Конструктивные изменения автомобилей «Урал», внедренные в 2016 г.

(выпуск 16)

Миасс-2017

Передняя подвеска автомобиля-самовала Чрал-6370

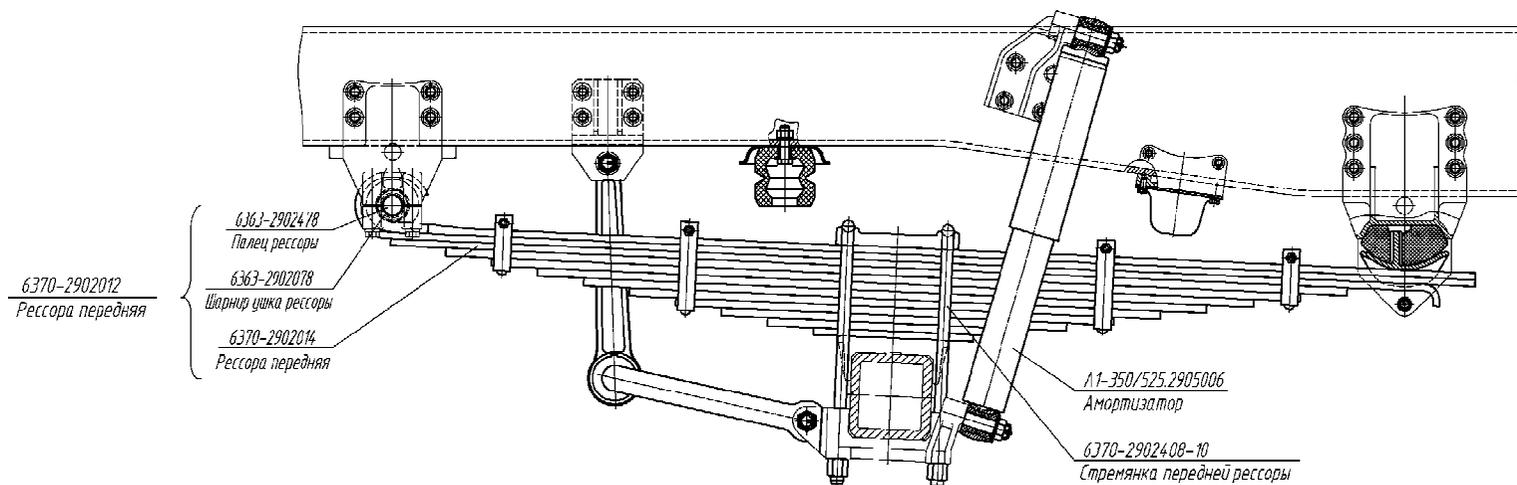
С мая 2013г. в передней подвеске автомобилей-шасси Урал-6370 (под установку самосвальной платформы, трубоплетевозного оборудования и др.) устанавливается многолистовая рессора с витым ушком 6370-2902012 (в з/ч 6370-2902014) взамен ранее устанавливаемой малолистовой рессоры 63704-2902012 (в з/ч 63704-2902014).

Новая рессора 6370-2902012 отличается от рессоры 63704-2902012 увеличенной толщиной пакета рессоры (160 мм вместо 96 мм), в связи с чем для крепления новой рессоры применяются более длинные стремянки 6370-2902408-10 взамен ранее устанавливаемых стремянок 6370-2902408, а также устанавливаются амортизаторы с более длинным ходом А1-350/525.2905006 взамен ранее применяемых амортизаторов А1-325/500.2905006 (или 50.2.2905006 или П50.2.2905006).

До изменения	После изменения
4320Я5-1101100-10

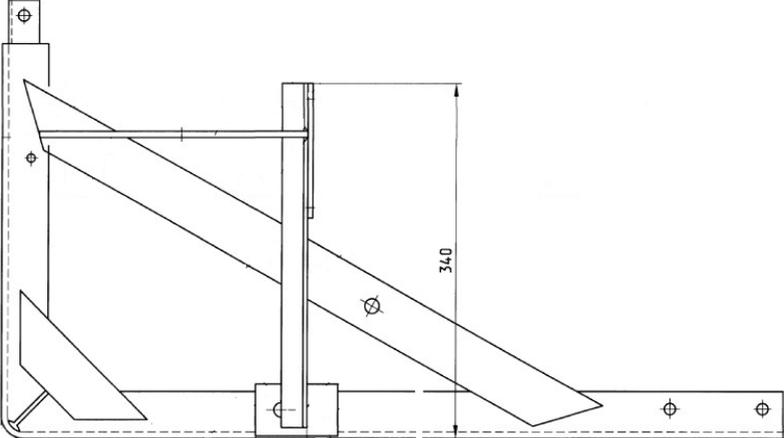
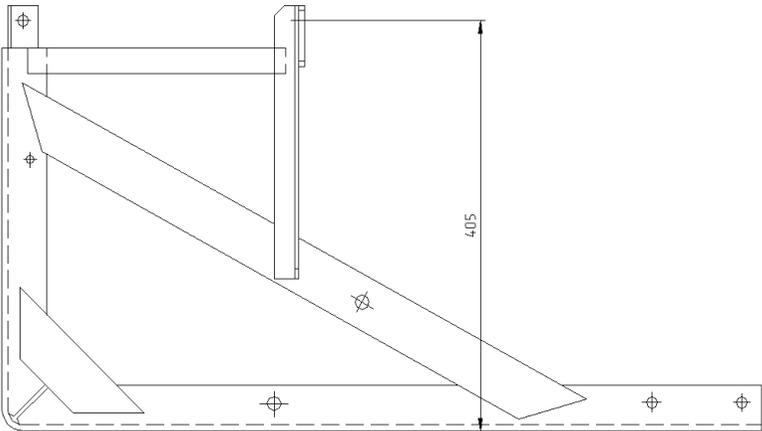
Основанием к изменению стало выступание фильтра грубой очистки топлива за габариты бака (нижняя часть) и, как следствие, возникала опасность задевания выступающей части фильтра за препятствия при движении по бездорожью.

При поднятии кронштейна, для исключения вредного контакта с ДЗК на автомобилях с двумя топливными баками, был заменен кронштейн топливных кранов с 4320Я5-1105170 на 4320N-1105170. Это необходимо учитывать при заказе новых кронштейнов в запасные части, т.е. при заказе кронштейнов 4320Я5-1101100-10 и 5323Е5-1101099-10 на автомобили с двумя топливными баками необходимо так же заменить и кронштейн кранов на 4320N-1105170.

Изменение расположения расширительного бачка системы охлаждения

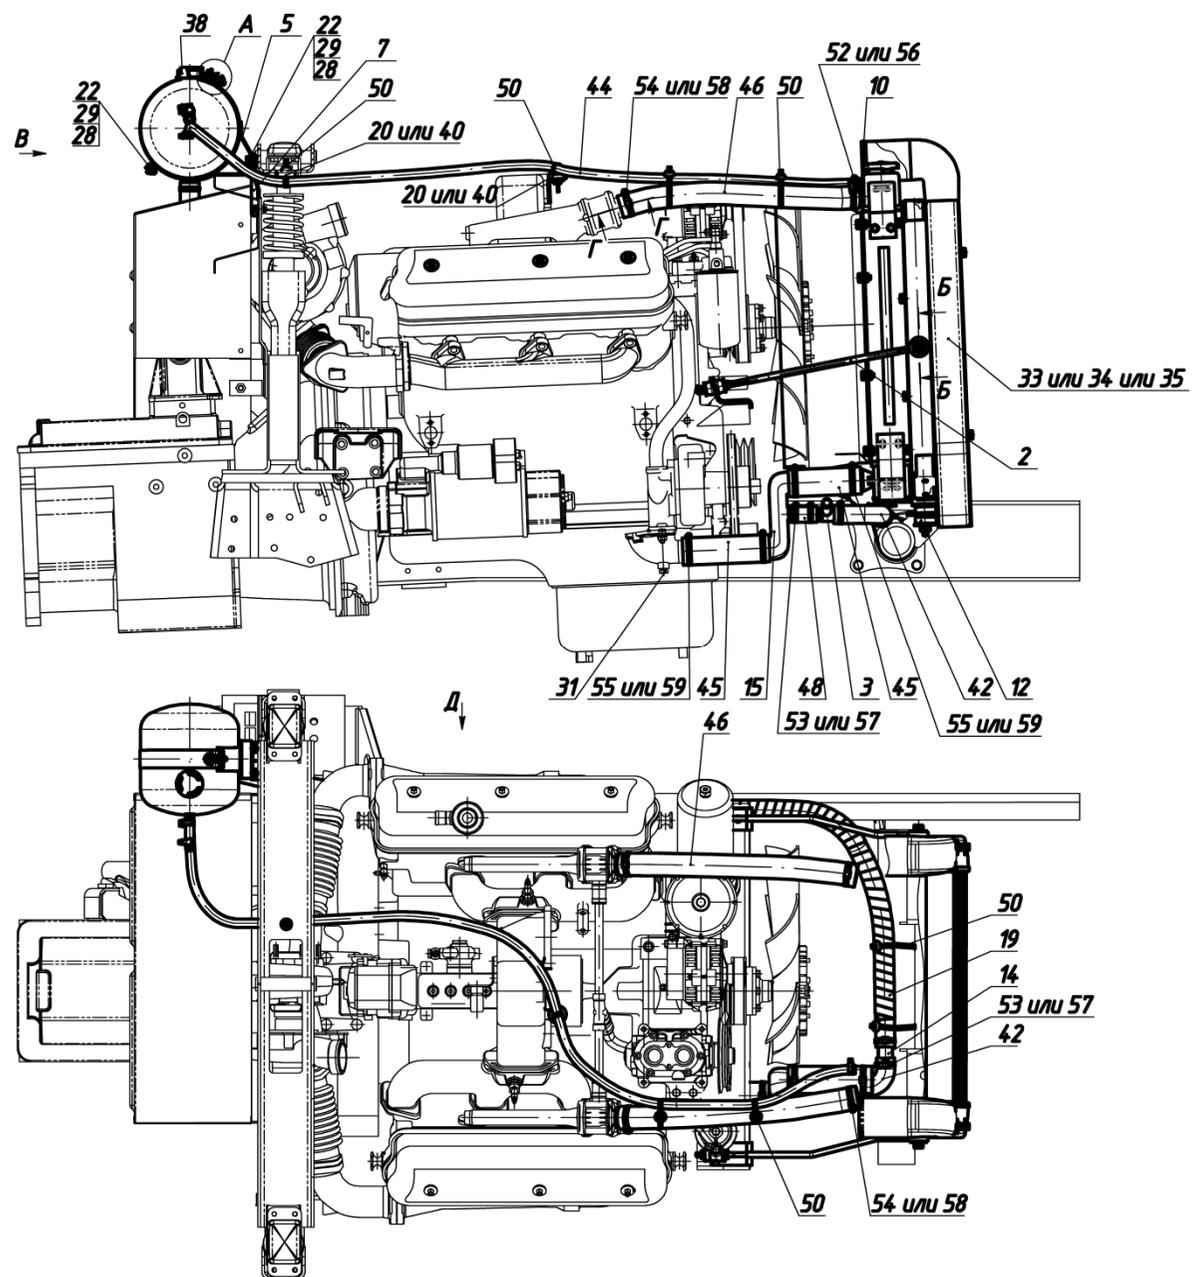
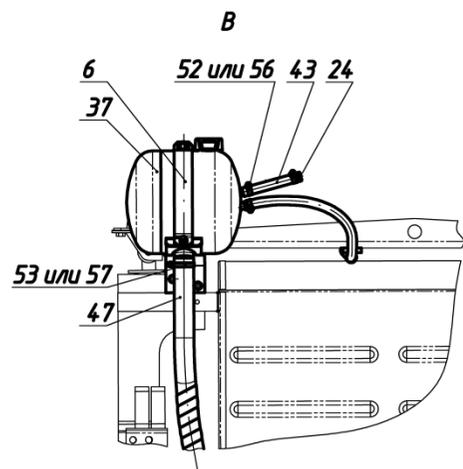
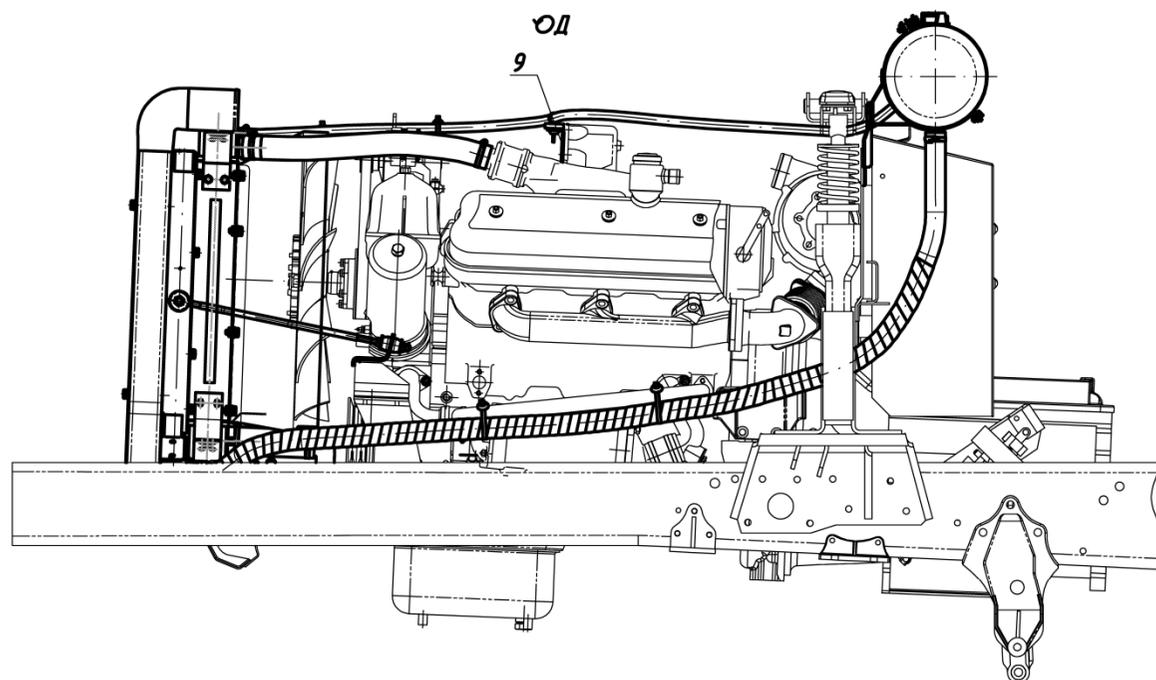
Внедряется новая система охлаждения двигателя с измененным расположением расширительного бачка. Основанием к изменению стало прекращение поставок расширительного бачка фирмы "BEHR".

До изменения
Установка переднего буфера

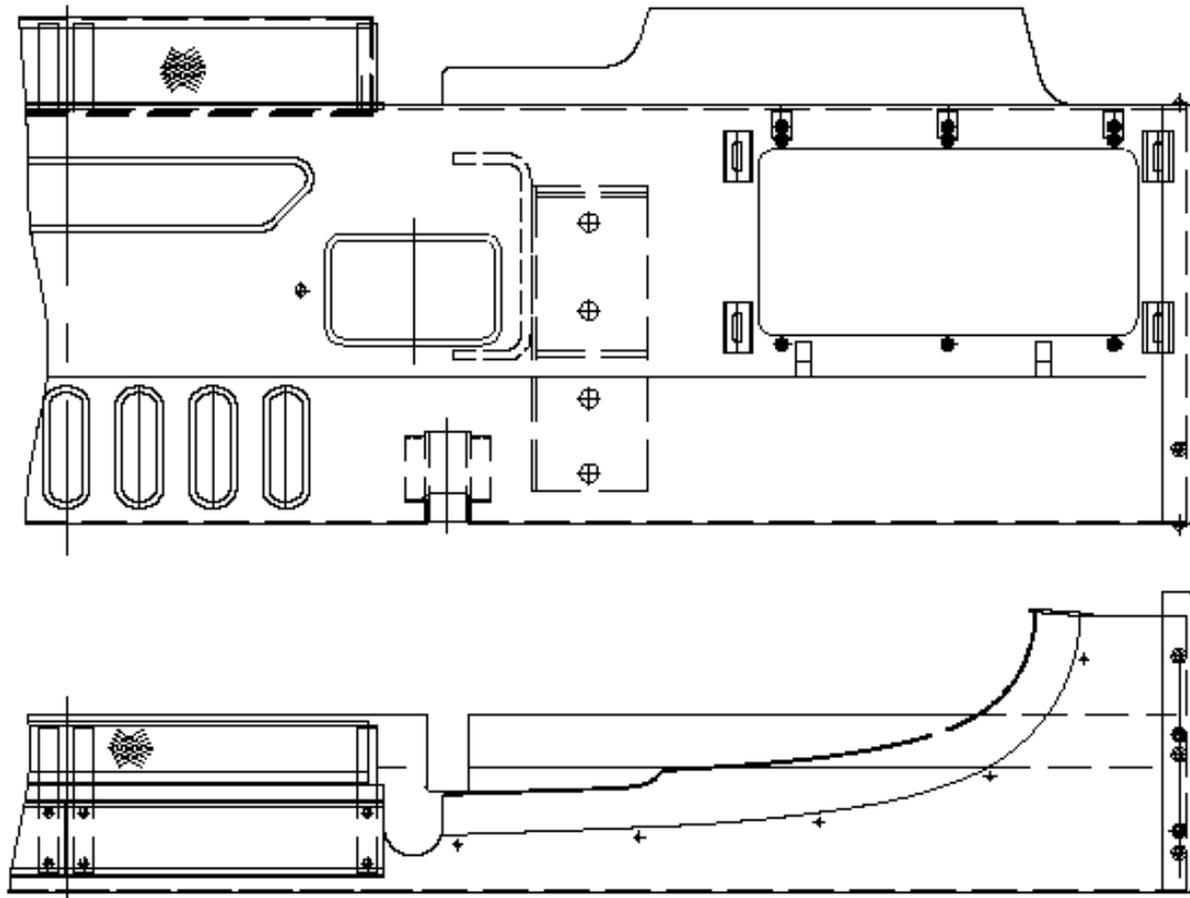
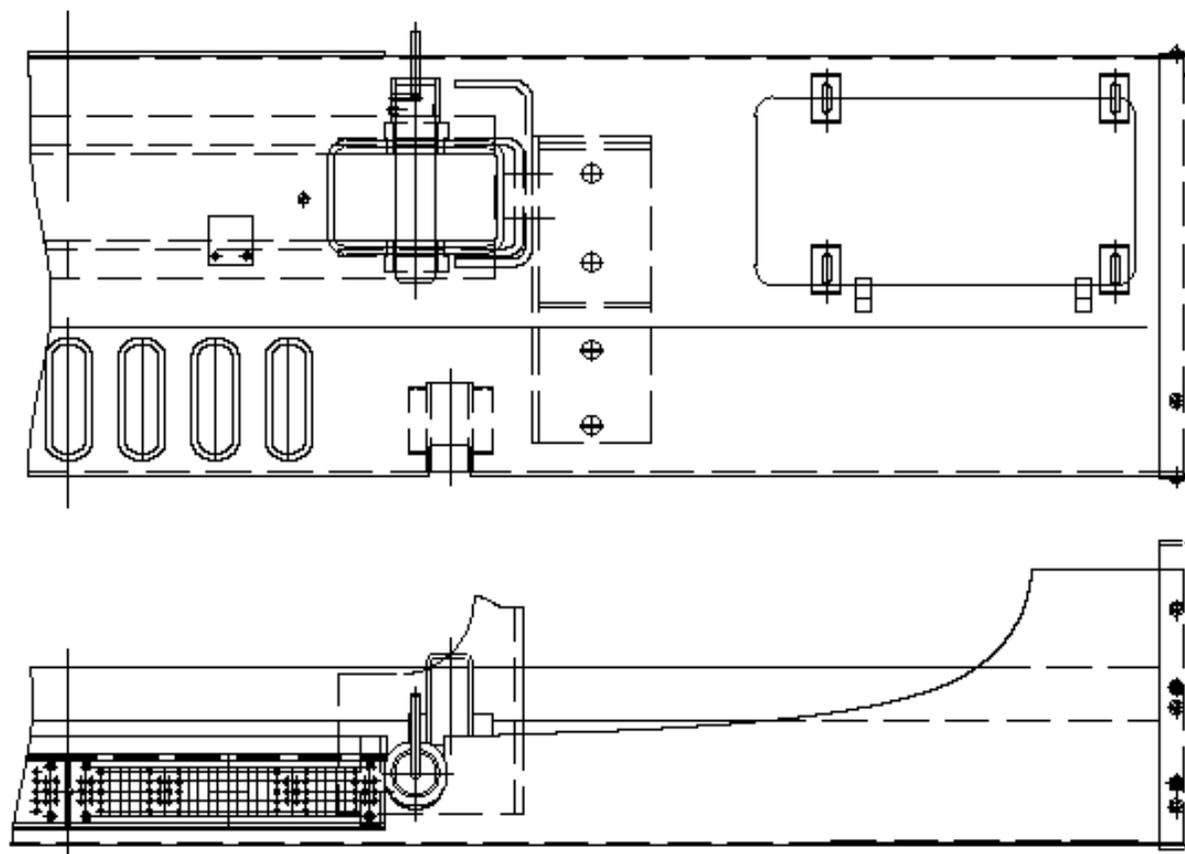
С целью применения на автомобилях Урал-6370 облицовки радиатора автомобилей Урал-М и изменения способа фиксации передних буксирных шкворней изменяется установка переднего буфера и передняя буксирная поперечина.

Передняя буксирная поперечина новая (под измененную фиксацию шкворней), устанавливается на прежнее место в раме. Шкворни буксирные новые (под измененную фиксацию). Конструкции переднего буфера и кронштейнов переднего буфера новые, они вместе с буфером смещены на 45 мм вниз.

Щиток выключателей автомобилей Урал 4320

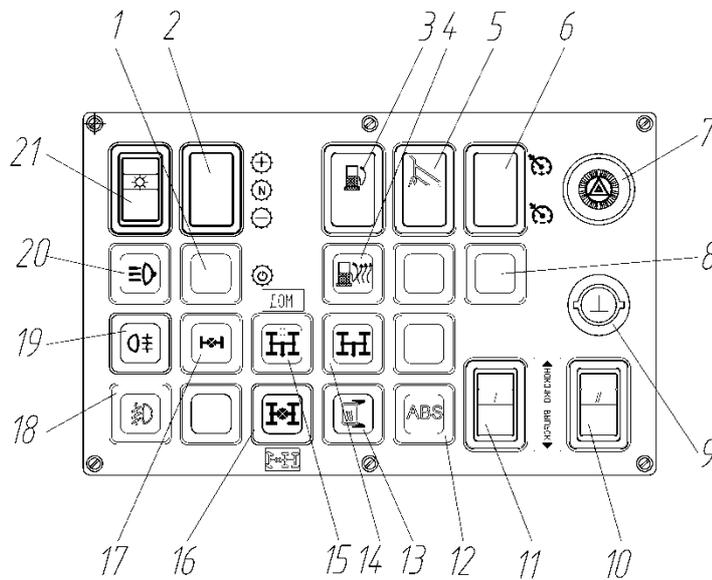
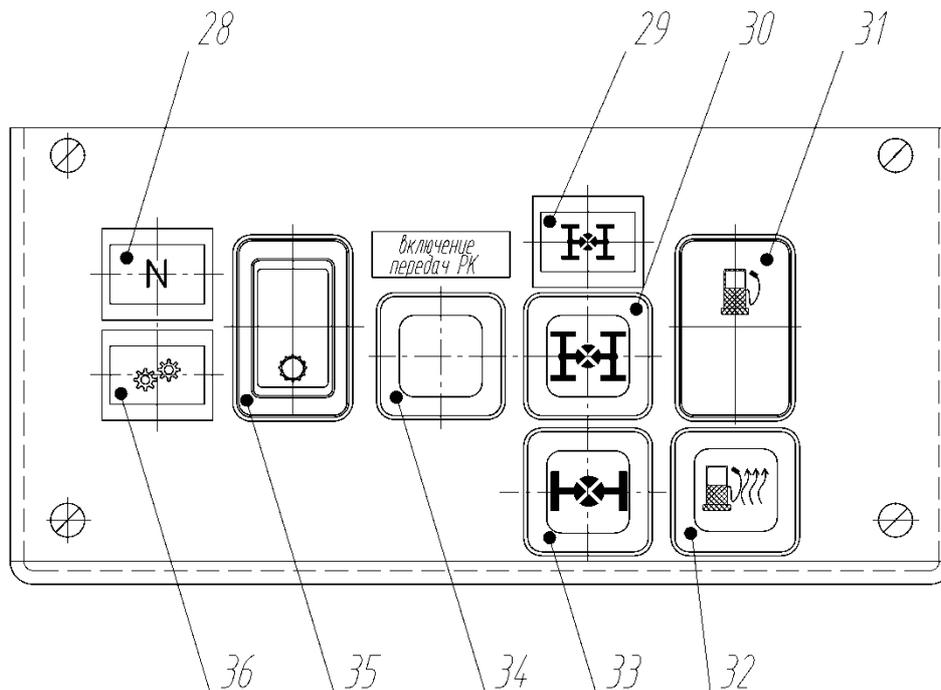
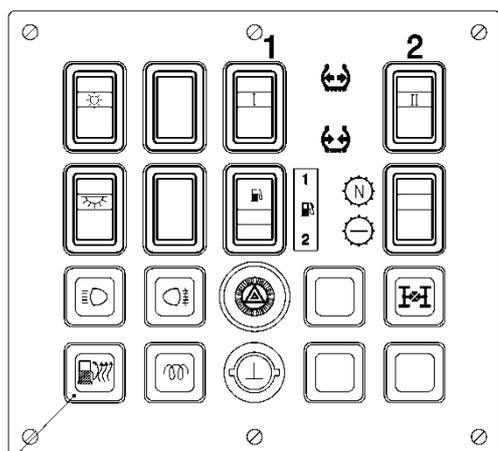
Было:

- 21-выключатель блокировки межколесного дифференциала (БМКД)*;
- 22-выключатель блокировки межосевого дифференциала (БМОД);
- 23-кнопка включения передач раздаточной коробки;
- 24-переключатель передач раздаточной коробки (РК)

Стало:

- 28-сигнализатор нейтрали раздаточной коробки (РК), 29-сигнализатор блокировки межосевого дифференциала (БМОД), 30- выключатель блокировки межосевого дифференциала (БМОД), 31-переключатель топливных баков*, 32-выключатель подогрева топливозаборников, 33- выключатель блокировки межколесного дифференциала (БМКД)*, 34-кнопка включения передач раздаточной коробки; 35-переключатель передач раздаточной коробки (РК), 36-сигнализатор низшей передачи раздаточной коробки (РК).

Добавляется выключатель подогрева топливозаборников

46-выключатель подогрева топливозаборников

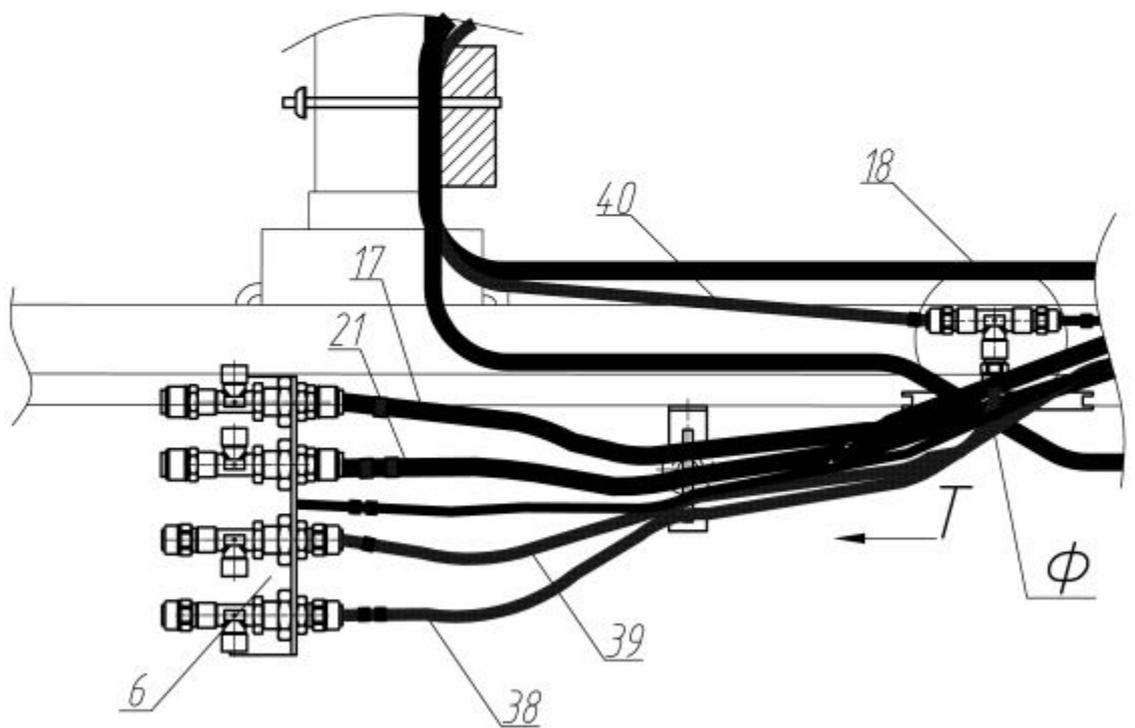
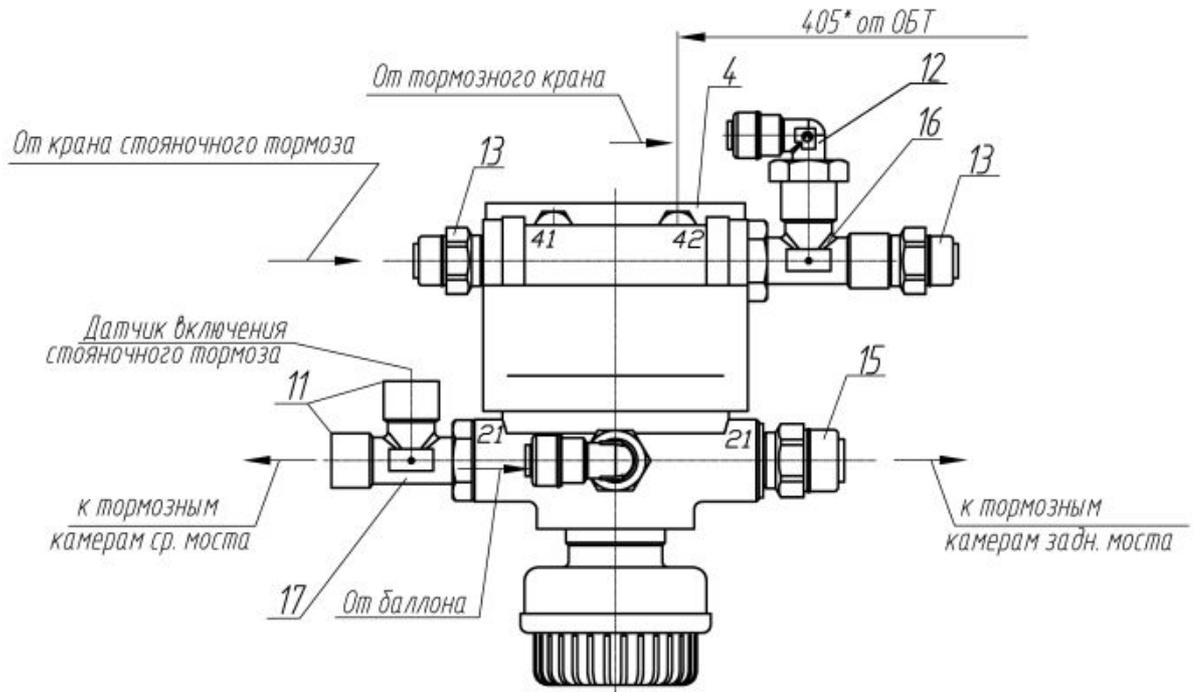
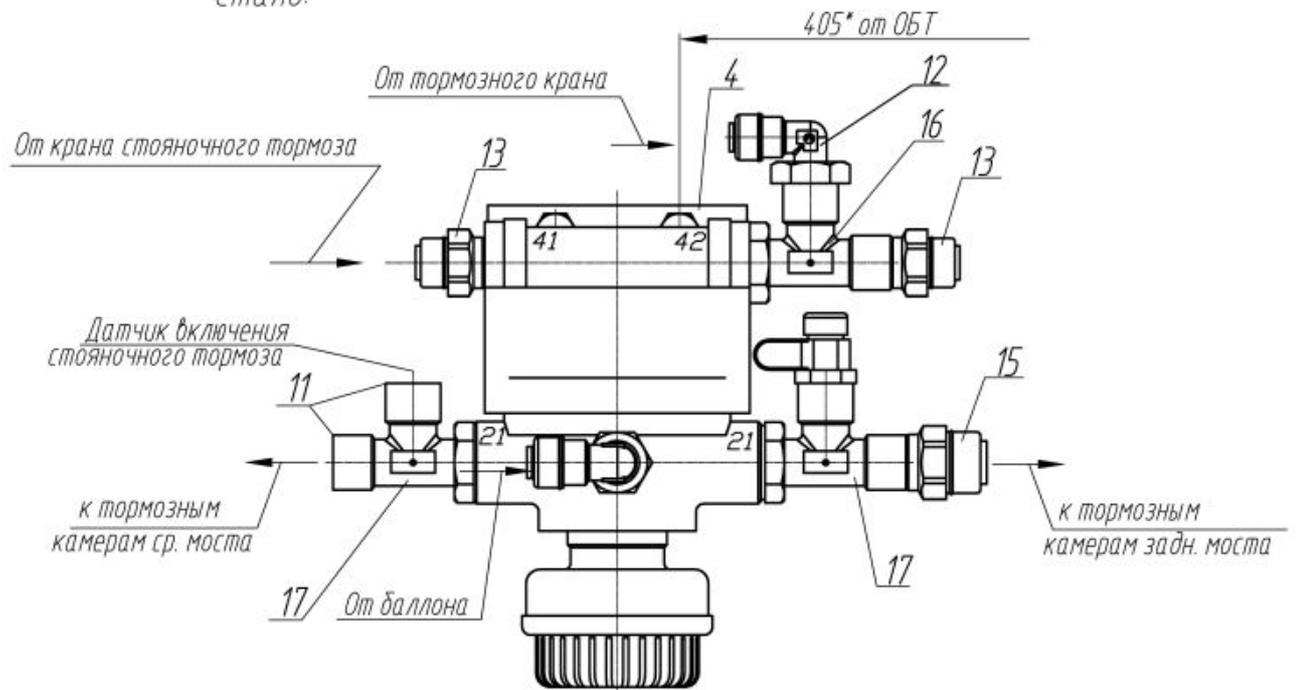
Согласно плану корректирующих мероприятий по результатам сборки опытной партии автомобилей Урал-63704В для МО РФ в конструкцию были внесены следующие изменения:
